# ANHANG Mitwirkungsbericht

**Vorhaben 21020301 / Ersatz Alpbachbrücke / Mitwirkungsverfahren  
 Stellungnahme der Einwohnergemeinde Hasliberg**

### **Ersatz Alpbachbrücke**

## Fachbericht Raumplanung und Landschaft (Ersetzt Fachbericht vom 28. Juni 2022)

## Stellungnahme Wanderwege

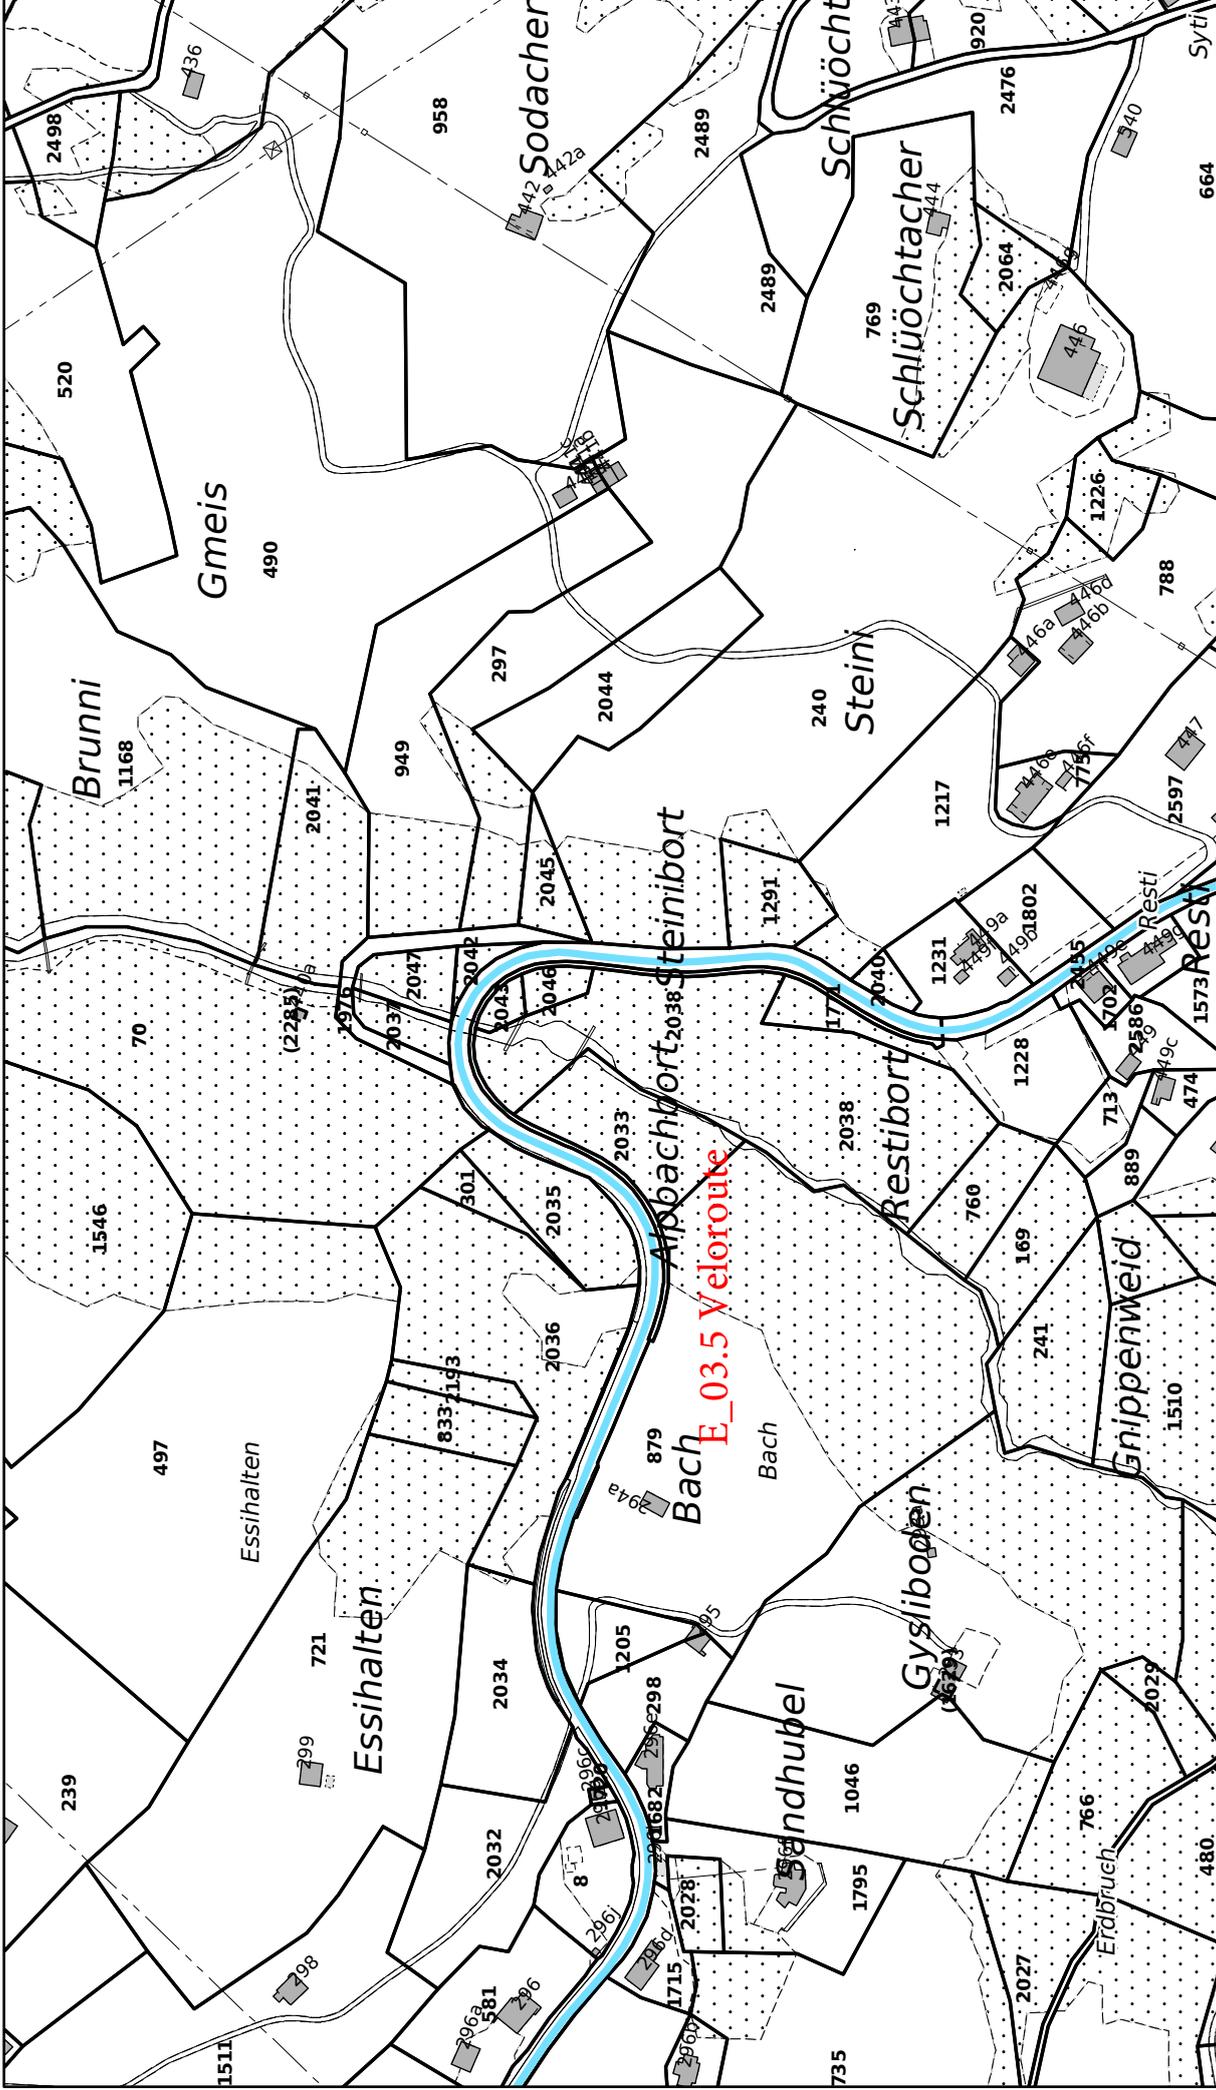
Gemäss dem Sachplan Wanderroutennetz ist durch das Projekt die Wanderweg-Ergänzungsrouten Hasliberg Goldern – Hasliberg Reuti betroffen. Die neue Brücke umfasst einen Gehweg, über welchen die neue Linienführung des Wanderwegs führen soll.

Zudem verweisen wir auf die gesetzliche Grundlage, wonach *die Gemeinden planen, bauen und unterhalten die Fuss- und Wanderwege* (Art. 44, Abs. 2 Strassengesetz).
